改善箇所説明図

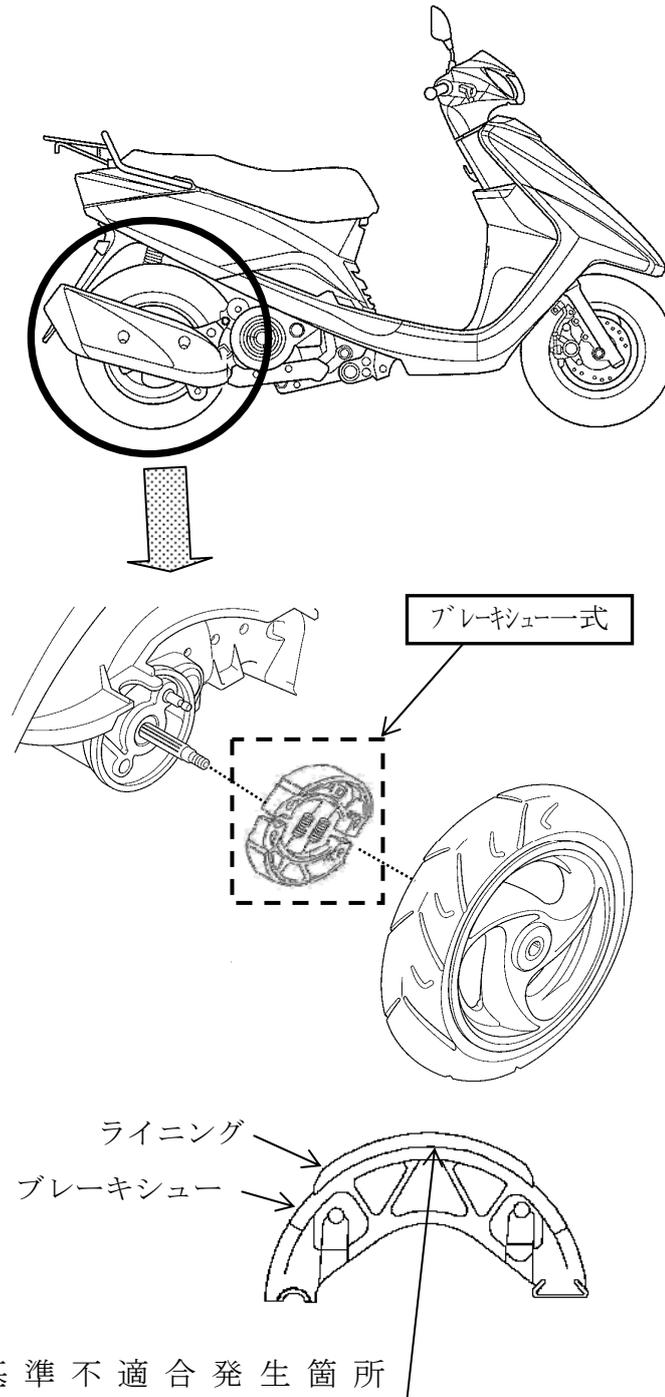
ドラム式の制動装置において、ブレーキシューの製造が不適切なため、ブレーキシューとライニングの接着が不十分なものがある。そのため、ブレーキ操作を繰り返すとライニングが剥がれ、制動時にドラムとシューの隙間に噛み込み、意図した以上の制動力が加わることがあるため、低速時に走行安定性を損なうおそれがある。

改善の内容：全車両、ブレーキシュー一式を良品と交換する。

識別：クランクケースのリヤクッション取付部付近に白ペイントを塗布する。
